关于越城区整合集聚印染企业江滨水处理 12 万吨/日 污水处理工程（二期）（深度处理）项目工艺设备材料 II 标 采购项目招标答疑纪要

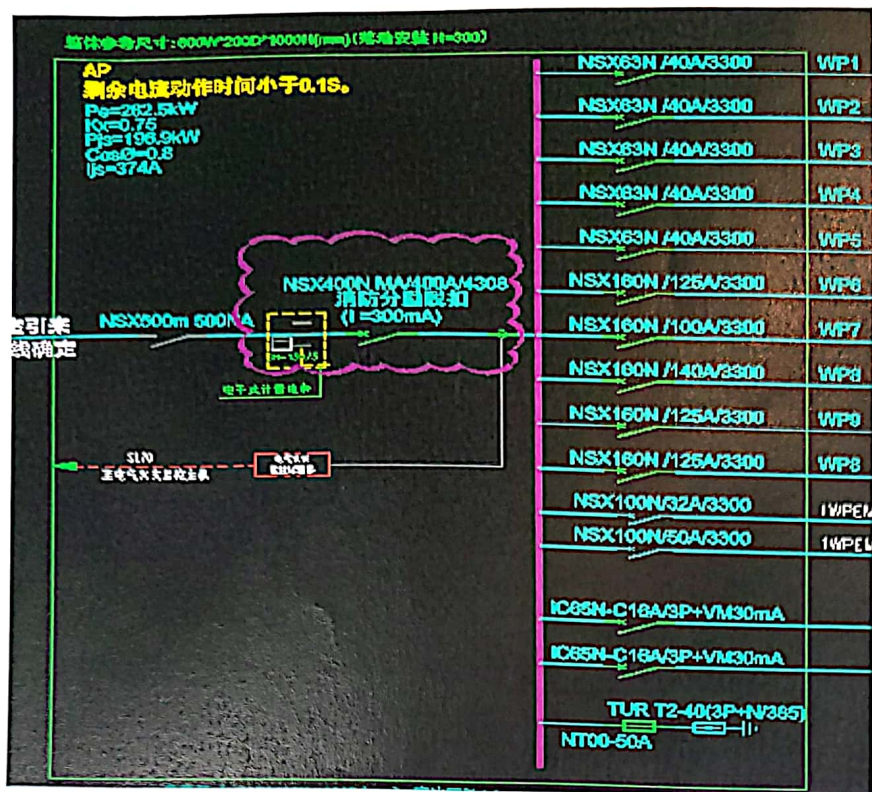
16. 区污水提升井：图纸中共 7 个污水提升井，每个井两台潜水排污泵，井深各不相同。而招标清单中配套的潜水排污泵只有 6 套，现场控制箱（一控二）只有 2 台；另外图纸中潜水排污泵的扬程为 15m，但清单中扬程为 10m。请核实所需潜水排污泵和现场控制柜的数量，潜水排污泵的扬程。

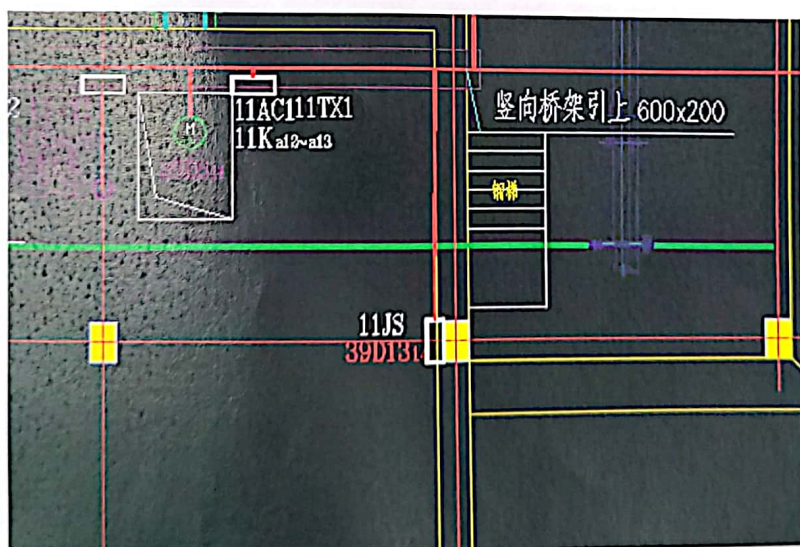
19: 清单序号 11, 装于三相提升泵房检修箱找不到图纸。

回复: 图纸中已明确, 示例如下图, 具体详见图纸。
